LUXEL

Réponse à l'avis de l'autorité environnementale Projet de parc photovoltaïque

Commune de Sennecey-le-Grand
Lieu-dit « La Goutte » - ZAE Echo-Parc

La MRAe de Bourgogne-Franche-Comté a émis un avis en date du 16 juin 2020 (n°BFC-2020-2516). L'avis complet de la MRAe est donné en annexe 1.

Figure 2 : Travail d'identification des sites artificialisés sur le territoire de la communauté de communes « Entre Saône et Grosne »

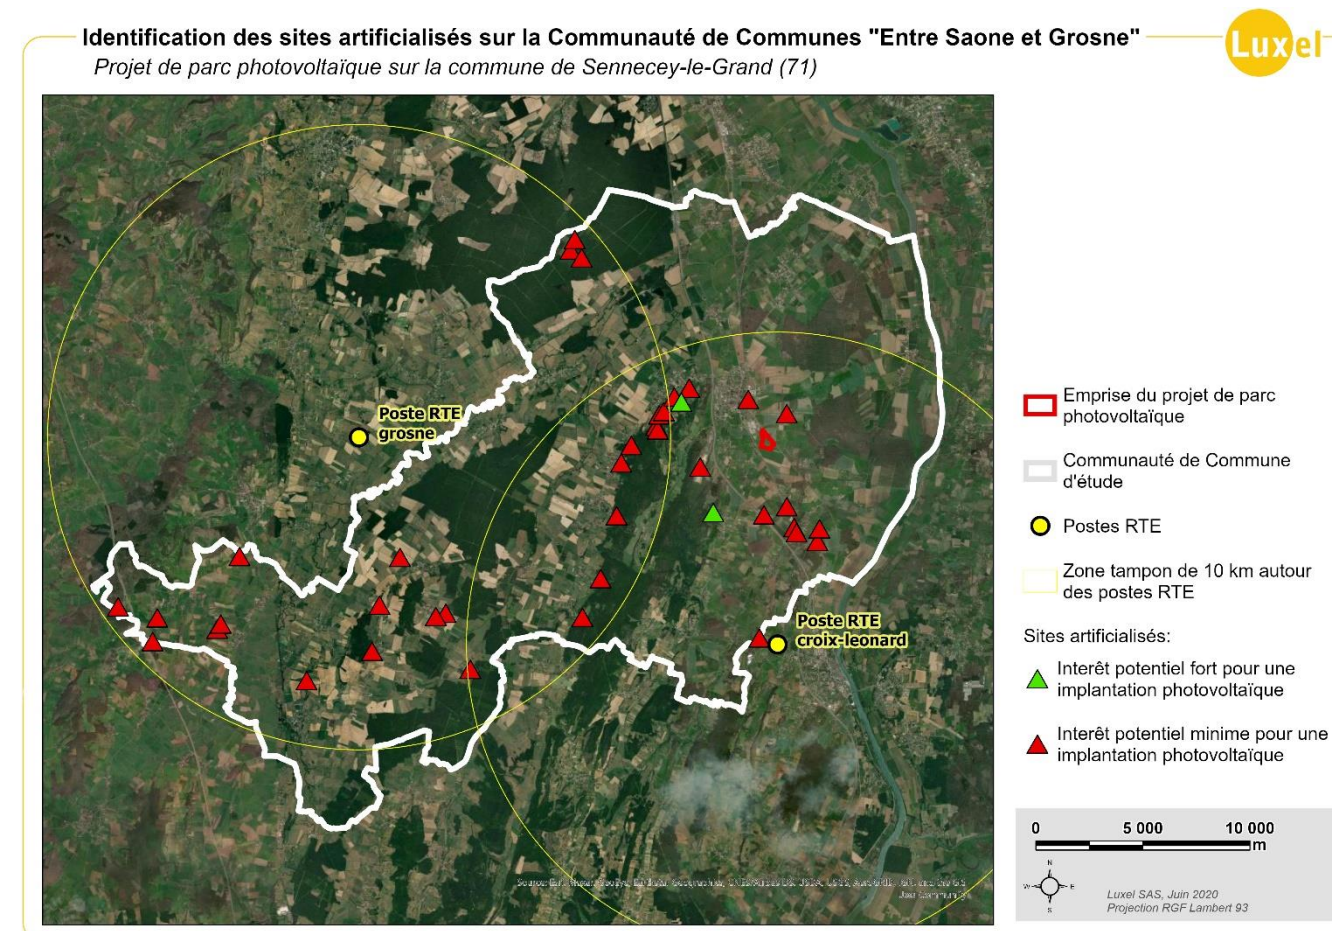
Extrait avis MRAe : *Le dossier indique que l'étude d'autres sites d'implantations possibles, à l'échelle intercommunale par exemple, n'a pas été conduite et ne comporte pas d'analyse argumentée quant au choix de la meilleure implantation au regard des impacts environnementaux. La MRAe recommande de présenter une analyse des solutions de substitution raisonnables à l'échelle de l'intercommunalité.*

LUXEL a réalisé une prospection à l'échelle de la communauté de communes « Entre Saône et Grosne » afin d'identifier des sites dégradés et de surface suffisante pour accueillir un parc photovoltaïque au sol. La recherche a notamment été portée sur :

- Les sites de la base de données BASOL, répertoriant les sites pollués appelant une action des pouvoirs publics ;
- Les sites de la base de données BASIAS, répertoriant les sites industriels, abandonnés ou non, susceptibles d'engendrer une pollution de l'environnement ;
- Les carrières fermées (source BRGM) ;
- Les décharges autorisées, ayant fait l'objet d'une cessation d'activité ;
- Les délaissés d'aérodrome.

Parmi les 40 sites ainsi pré-identifiés (34 carrières et 6 sites industriels BASIAS), 3 ont été écartés car étant encore en activité. Parmi les 37 sites restants, seuls 7 ont une superficie suffisante pour pouvoir envisager un projet économiquement rentable (surface supérieure à 3 hectares). Parmi ceux-ci, plusieurs ont fait l'objet d'une réhabilitation qui leur a rendu leur caractère agricole, ou forestier. Ces sites ne peuvent donc pas être considérés comme une alternative plus « dégradée » que le site de la ZAE Echo Parc. Finalement, 2 sites méritent d'être analysés plus finement :

- Une ancienne carrière sur la commune de Laives : cependant, ce site est partiellement situé dans le périmètre de protection du monument historique de l'Ermitage de Saint-Martin-de-Laives, et présente des enjeux de covisibilité notables avec ce monument patrimonial.
- Une ancienne carrière sur la commune de Jugy : cependant, ce site présente une topographie plutôt accidentée, en pied de falaise ce qui implique un phénomène d'ombrage contraignant.

En conclusion, il n'existe pas de terrain artificialisé réunissant des conditions plus favorables que le site de la ZAE Echo Parc pour l'accueil d'un parc solaire.
